Afstandskrav til boliger i forhold til MAN Diesel & Turbo

"Teglværkshavnen" tillæg 4 - supplerende høring om lokalplanforslag og miljøvurdering.

Lokalplantegning nr. 3 med et indtegnet cirkelslag

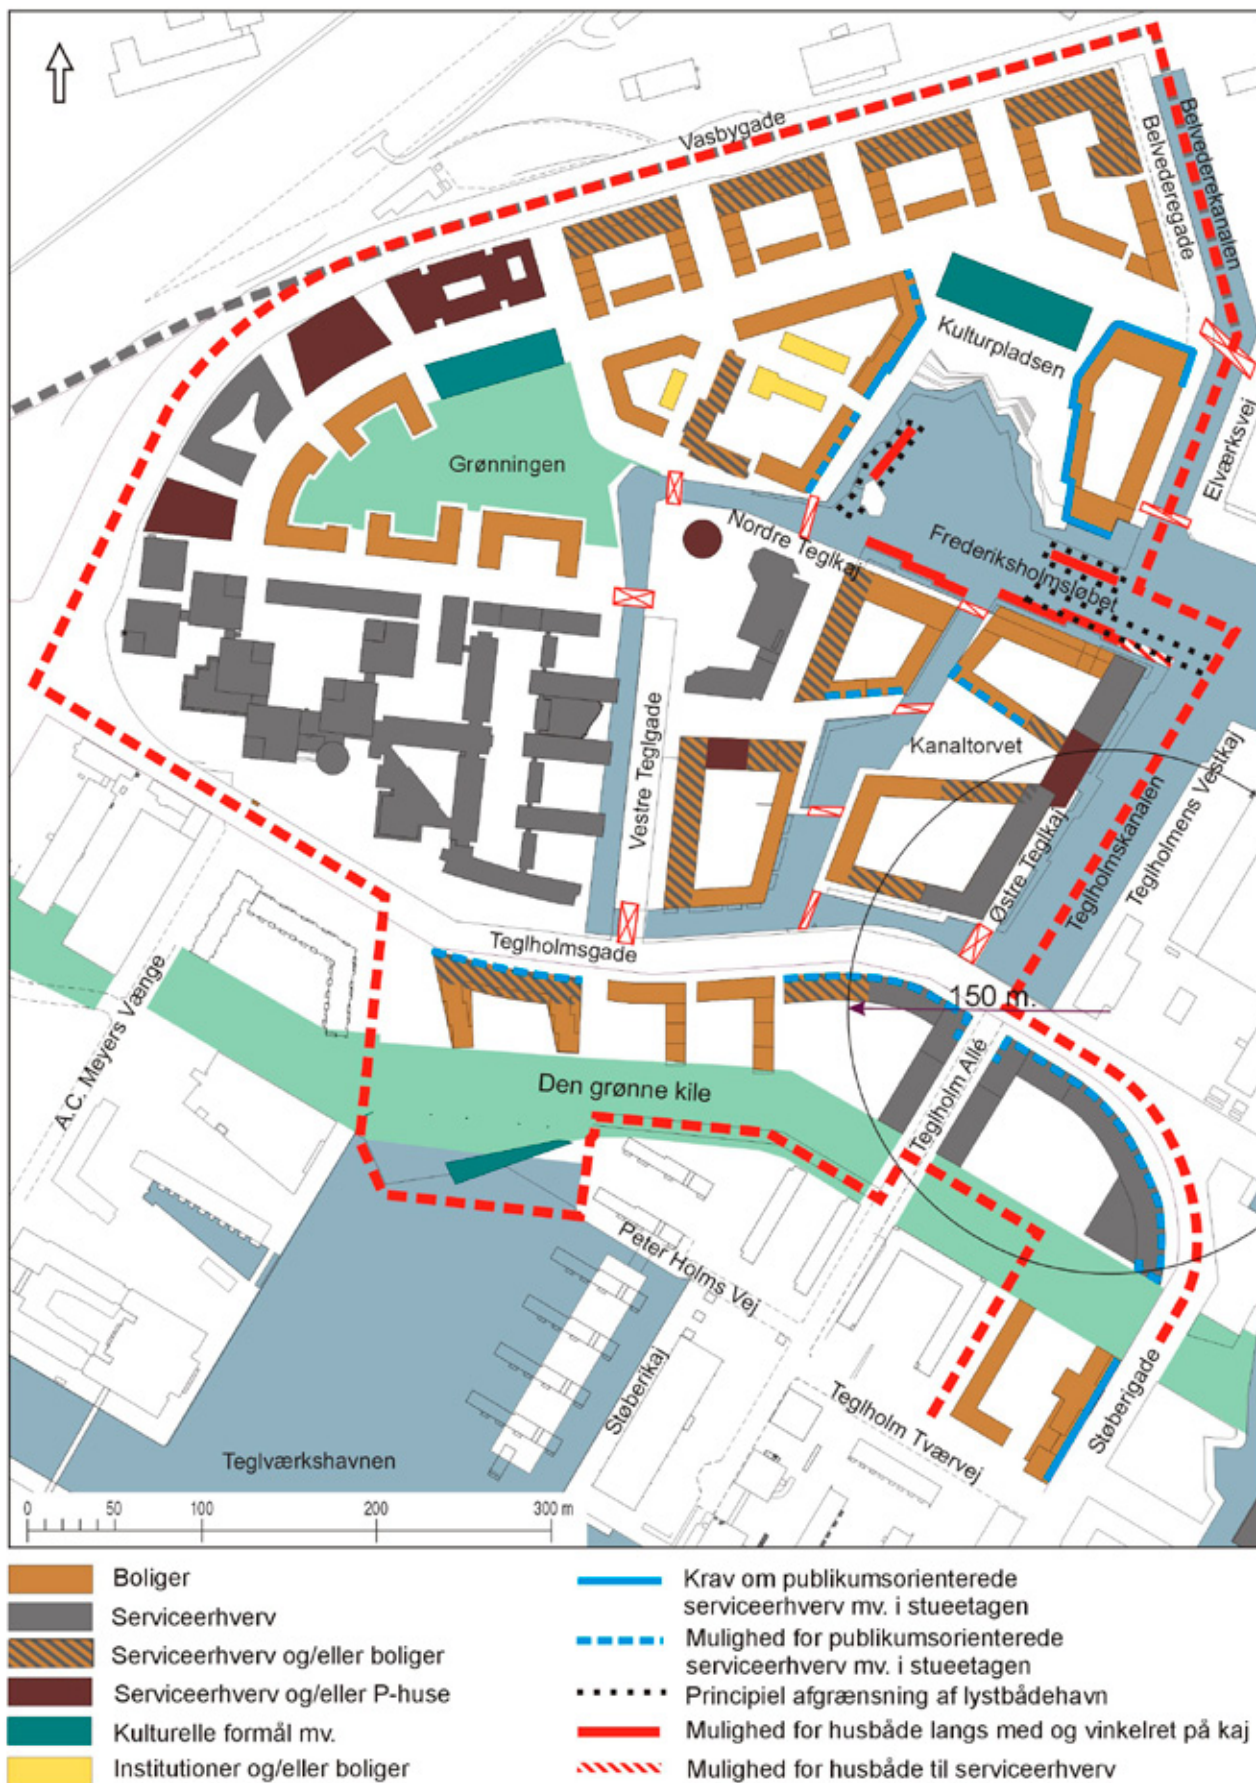
Der er kommet et høringssvar fra MAN Diesel & Turbo, der er imod en mulighed for placering af boliger i en afstand af ca. 130 m fra virksomheden (skorstensafkastet ved prøvehallen Teglhølmegade nr. 31-33). MAN Diesel & Turbo ønsker denne afstand til en fremtidig boligbebyggelse udvidet til 165 m for at undgå mulige fremtidige klager fra beboere.

Teknik- og Miljøudvalget har på deres møde den 15. november 2010 besluttet, at der skal være en afstand på 150 m fra skorstensafkastet på virksomhedens prøvehal til fremtidige boliger.

Der foreslås en justering af lokalplantegning nr. 3 således, at områder hvor der skal være erhverv (grå signatur) udvikles, så det omfatter alle byggerier inden for en 150 m afstand fra skorstensafkastet. Det betyder, at der inden for denne radius ikke er mulighed for at opføre boliger.

Illustrationen viser lokalplan tegning nr. 3 med et indtegnet cirkelslag. Cirklen har en radius på 150 m og et centrum i skorstensafkastet ved prøvehallen på Teglholmegade nr. 31-33.
